Produktänderung Neues Elektrodenmaterial für EZ0-SMD-Typen

**Product / Process Change Notification
Produkt-/ Prozess-Änderungsmitteilung**

1. ID No. / ID-Nr.: PPD 17/T119		2. Date of announcement / Datum der Ankündigung: Aug. 22, 2014	
3. Type / Produktgruppe: 3-electrode surge arrester of EZ0-SMD series/ 3-Elektroden-Ableiter der EZ0-SMD-Serie	Old ordering code / Alte Bestell-Nr.: Details see UPtoDATE/ Details siehe UPtoDATE	New ordering code / Neue Bestell-Nr.: No change/ Keine Änderung	Customer part number / Kundensachnummer:

Ableiter mit bisheriger und neuer Elektroden-Kalotte

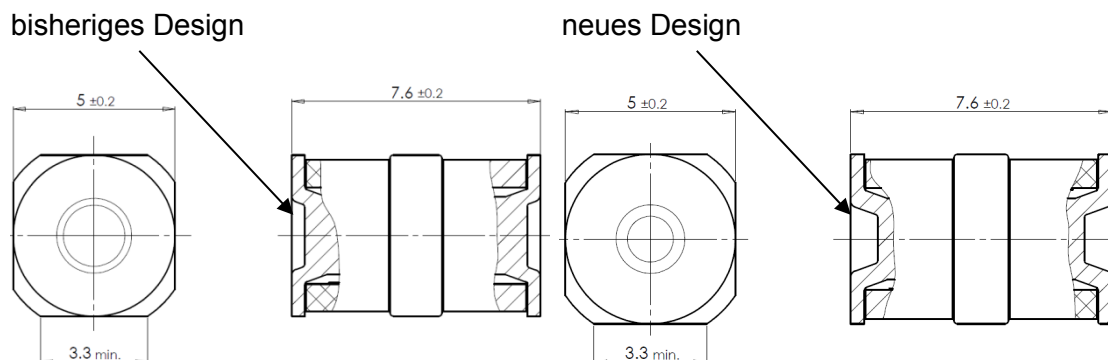
Das Elektrodenmaterial der EZ0-SMD-Serie von EPCOS 3-Elektroden-Ableitern wird von Eisen-Nickel auf Kupfer umgestellt. Die Abmessungen des Bauelements bleiben unverändert. Eine Ausnahme bilden einige Toleranzanpassungen in den Vertiefungen auf der Rückseite der äußeren Elektroden (siehe Bild unten).

4. Description of change / Beschreibung der Änderung: The material of electrode will be changed from iron-nickel to copper. The dimensions of the component remain unchanged, except minor modifications to the calotte of the outer electrodes (see drawings for details.) Das Elektrodenmaterial wird von Eisen-Nickel auf Kupfer umgestellt. Die Dimensionen des Bauelements bleiben unverändert. Eine Ausnahme bilden einige Toleranzanpassungen in den Vertiefungen auf der Rückseite der äußeren Elektroden (Details siehe Zeichnung).
